**PIETINĖS JUNGTIES TIESIMO TARP KLAIPĖDOS VALSTYBINIO JŪRŲ UOSTO IR IX B TRANSPORTO
KORIDORIAUS DETALUSIS PLANAS**

**VIEŠO SUPAŽINDINIMO SU PIETINĖS JUNGTIES TIESIMO TARP KLAIPĖDOS VALSTYBINIO JŪRŲ
UOSTO IR IX B TRANSPORTO KORIDORIAUS DETALIOJO PLANO STRATEGINIO PASEKMIŲ
APLINKAI VERTINIMO (SPAV) ATASKAITA IR
DETALIOJO PLANO PROJEKTU (KONCEPCINIAIS SPRENDINIAIS)
SUSIRINKIMO PROTOKOLAS**

2013 m. gruodžio 27 d. Nr. A914-292

PASIŪLYMAS Nr. 1

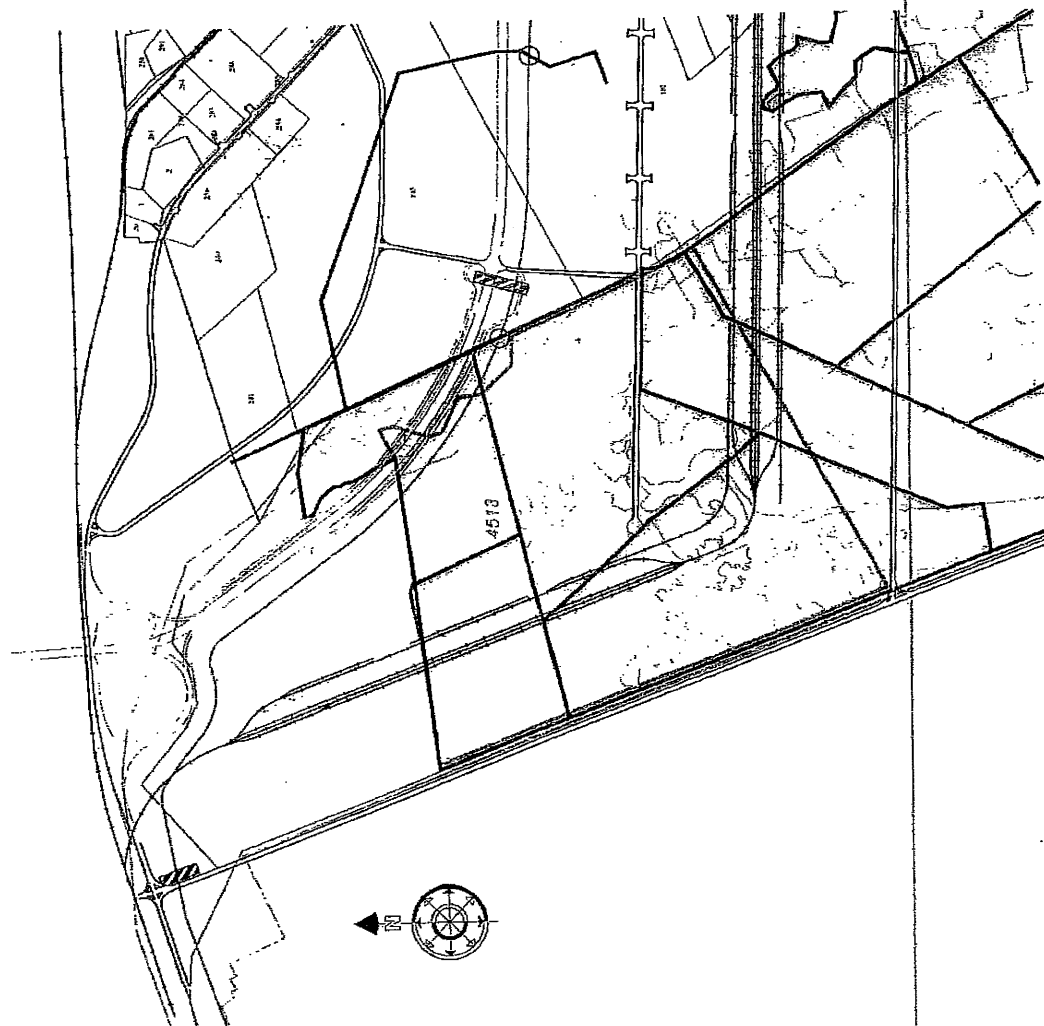
Remiantis detalizę planą prisiūmę atnaujinęti
s būtinus infrastruktūros komponentus pagal
pildomą schemą (schemoje ties pėjimi A-A),
įrengiant modulių klaukus.

Įrengiamos infrastruktūros komponentus būtina
remontuoti dėl normalaus pramonės teritorijos
funkcionavimo.

Plānuojamu inžinerinā tīnklū suskārīmo vīetē
Dujotiekā līnīā D700, stīgīs 5.5 MPa
Esamī mēlīarācījos grīvīat!
